Asennusvihje WPS3025-vesipumppuun BMW-malleihin 135i, 335i, 535i, 640, 740i mallivuodesta 2007 alkaen

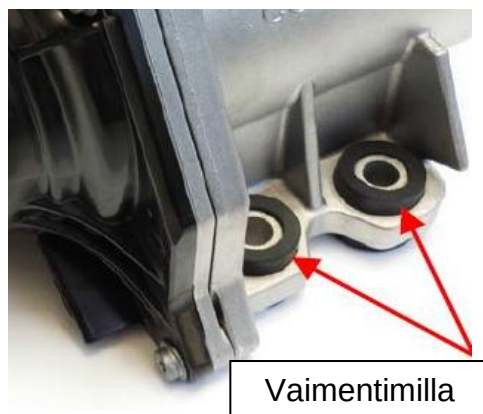
Irrotetussa sähkötoimisessa vesipumpussa voi olla esiasennetut vaimentimet kolmessa ruuvikiinnityspisteessä (kuva 1). Uudessa WPS3025-pumpussa näitä ei ole. Vanhoja kiinnityspultteja ei voi käyttää uudelleen.

Ajoneuvon valmistaja on vaihtanut vesipumpun uuteen malliin, jossa ei ole vaimentimia (kuva 2).

Irrotettuja alumiinipultteja (M8x36) ei saa käyttää uudelleen, vaan ne on vaihdettava lyhyempiin teräspultteihin (M8x26).

Käytä erikseen tilattavaa MS50-kiinnityssarjaa (kuva 3).
